ALLE BOX 80 230V - BOX 80 FIZZ 230V - BOX 80 FIZZ PLUS 230V - BOX 80 115V - BOX 80 FIZZ 115V und OEM BOX 80 mit den folgenden Produktcodes: 900039-900839-900856-900040-900611-900639-900840-900857-900875-900915-00361-901244-901276-901276-901286-901294-901320-900969-901235-900404-900490-900518-900518-900529

**DETAILS:** Technische Verbesserungen des vormontierten Eisbanksystems

**ÄNDERUNGSVORSCHLAG:** Neue Spritzgussformen für 80 Lt/h Eisbank und Isolierung

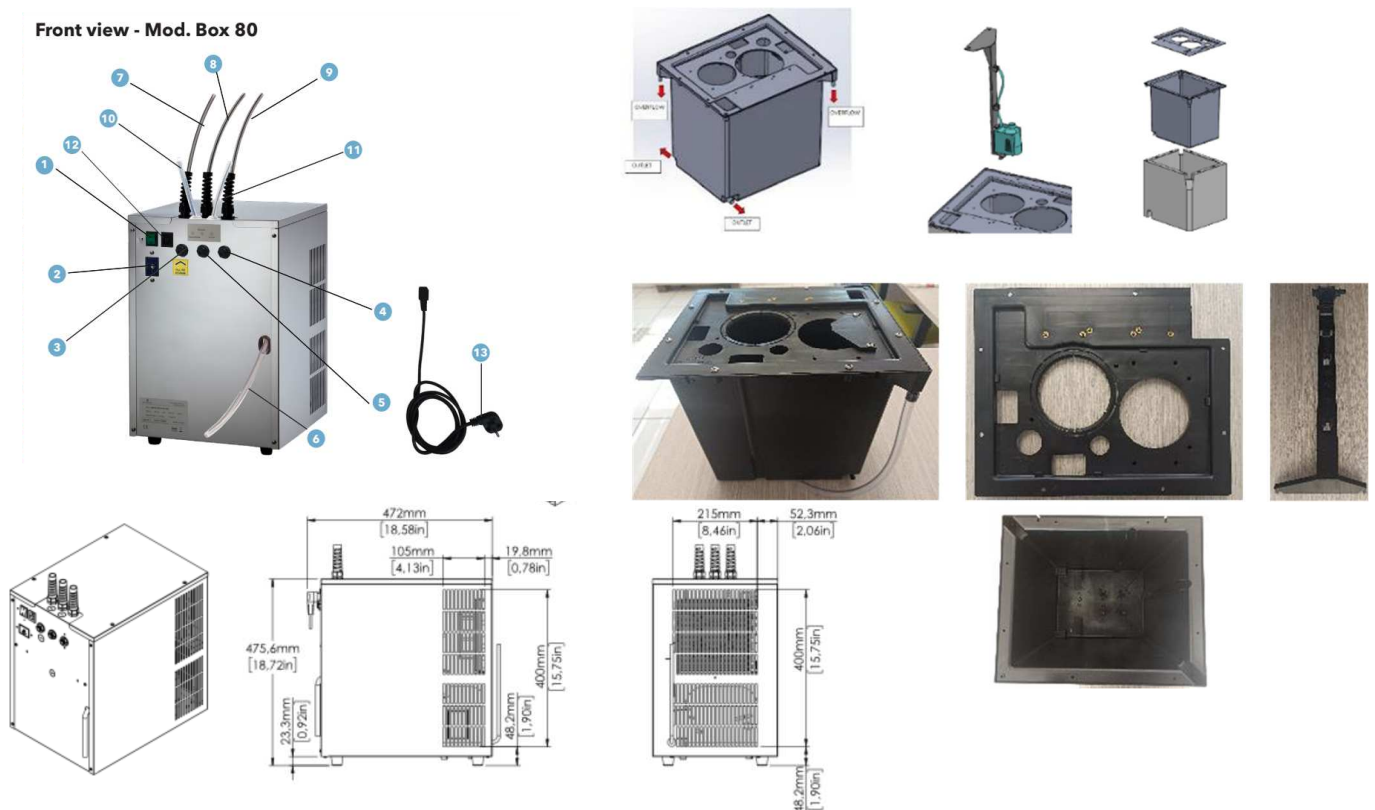
**GRUND:** Industrialisierung der Komponenten - Optimierung der Verbindungselemente für alle Modelle, die diese Eisbank verwenden

Änderung der Maßzeichnung für die Position der Eisbanküberlaufrinne (Pos.Nr.6)

Explosionszeichnung und Ersatzteilliste geändert mit neuen Teilenummern
